*ÉVALUATION ENVIRONNEMENTALE INITIALE
CONSTRUCTION D'UN PONT SUR LE BOULEVARD
DES TRINITAIRES AU-DESSUS DU CANAL DE LACHINE*

RAPPORT COMPLÉMENTAIRE

JUIN 1991

Ce rapport complète l'évaluation environnementale initiale (EEI) déposée auprès du Service canadien des parcs (SCP) en avril 1991, et ayant pour objet le projet de construction d'un pont sur le boulevard des Trinitaires au-dessus du canal de Lachine. Il répond aux commentaires formulés par cet organisme fédéral à l'égard de ladite étude.

CLÔTURE ANTI-ÉBLOUISSEMENT

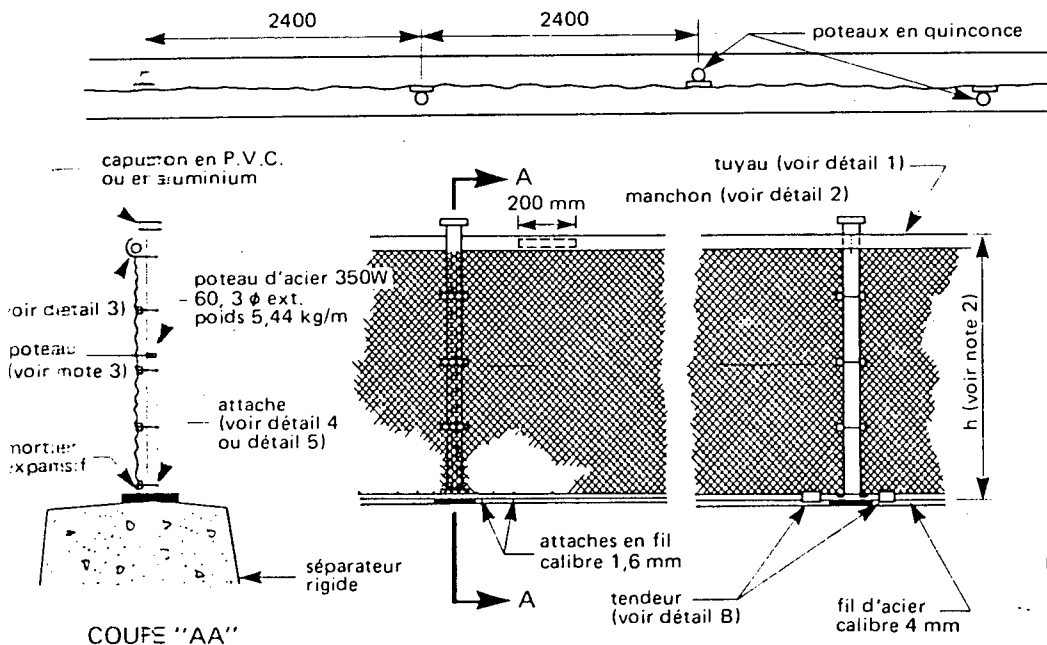
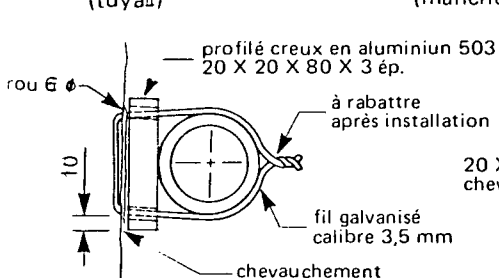
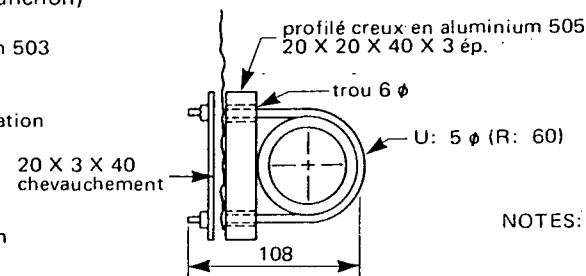
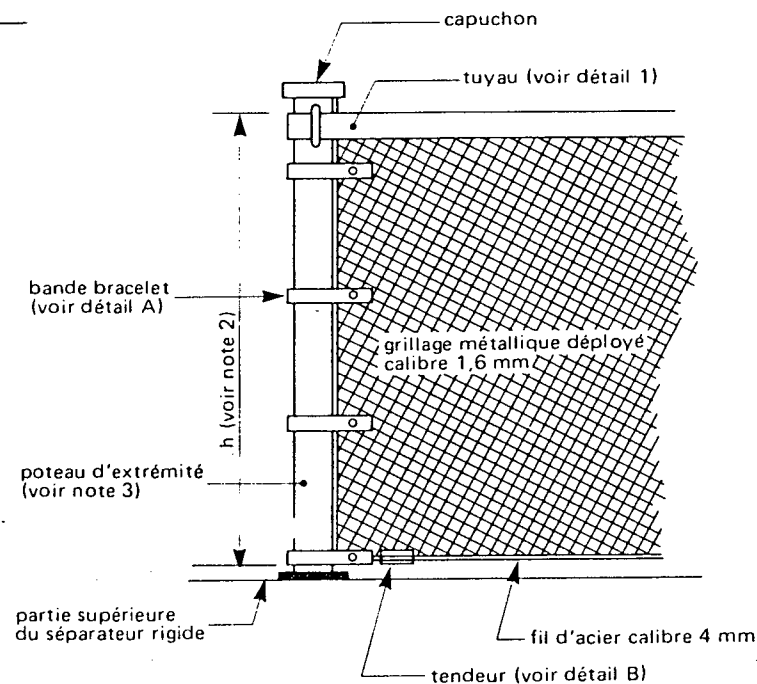
À l'article traitant de l'utilisation récréo-touristique (article 5.2.2.3), il n'est pas fait mention de mesures visant à empêcher la chute d'objets à partir du tablier du pont, notamment au-dessus de la piste cyclable dans l'immédiat et au-dessus du canal même lorsque l'utilisation du plan d'eau sera permise.

Il faut ajouter à la page 38, à la fin de l'article 5.2.2.3, le paragraphe suivant: "Une clôture anti-éblouissement sera installée de chaque côté du pont entre la pile no 3 et la pile no 5. Ce grillage métallique de 900 mm de haut sera fixé au garde-fou du type 47-B tel qu'il apparaît aux plans. Il couvrira toute la piste cyclable et tout le plan d'eau, minimisant ainsi la possibilité de chute d'objets à partir du tablier du pont et assurant une sécurité plus accrue pour les usagers de ce parc" (voir ci-joint le schéma type d'une clôture anti-éblouissement, norme D-3904 du MTQ).
